ИЗМЕНЕНИЕ № 1. ТРЕБОВАНИЯ

КАЧЕСТВО ВХОДНОГО СЫРЬЯ – ФИТОПОДДОНЫ И ЩИТЫ

ООО «СЕГЕЖСКАЯ
УПАКОВКА»

3. Добавить п. 3.6 «Рисунок поддона 800×1200 мм

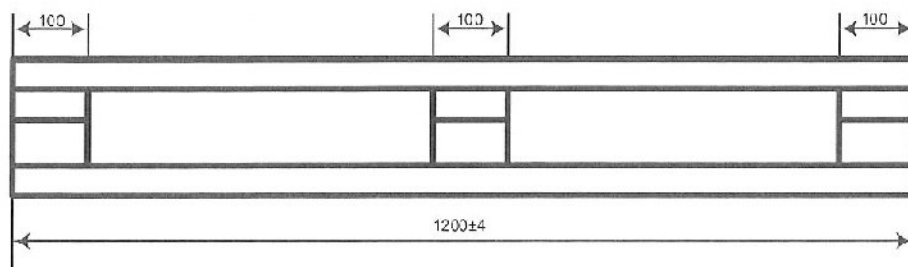
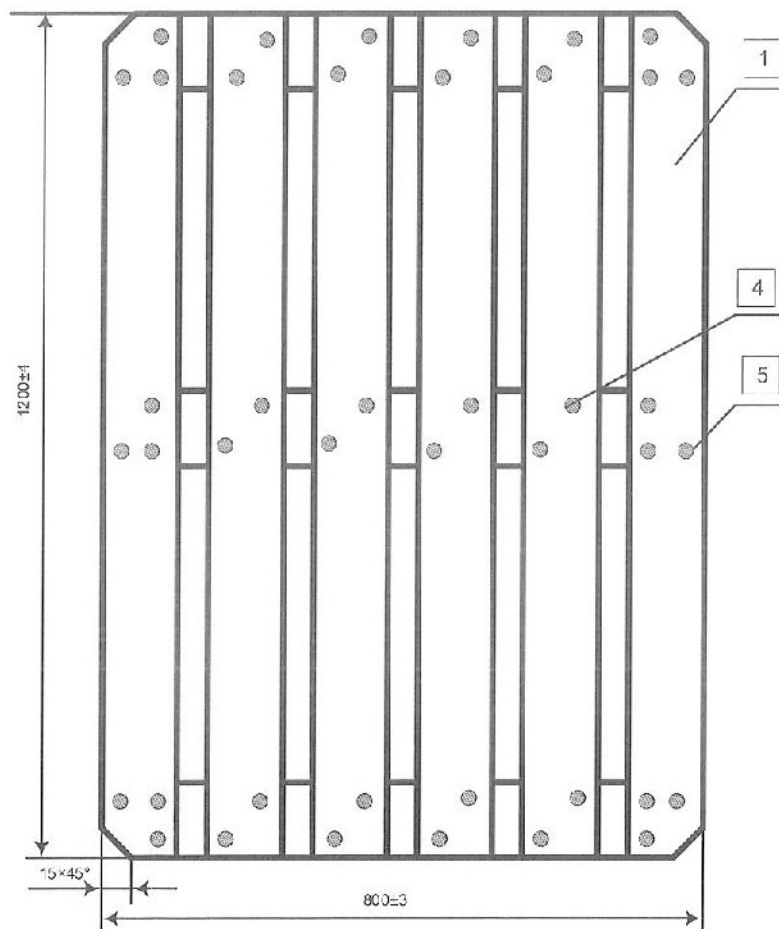
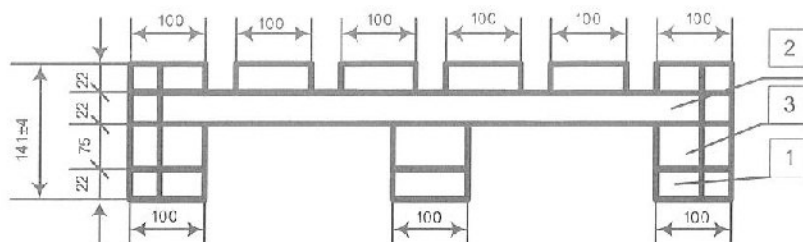
1. Добавить в п. 1.1 фитоподдоны и щиты размером 800×1200.
2. Добавить в таблицу 3.1 «Перечень и величина ключевых параметров» следующее:

Параметр	Величина и/или предельные отклонения, мм
Размеры поддона и щита 800×1200:	
Длина, не более	800 ± 3
Ширина, не более	1200 ± 4

Позиция	Наименование	Количество
<u>Детали</u>		
1	Доска 22*100 L=1200 мм	9
2	Доска 22*100 L=800 мм	3
3	Брусок 75*100 L=100 мм	9
<u>Стандартные изделия</u>		
4	Гвозди 2,5*60	
5	Гвозди 4,0*100
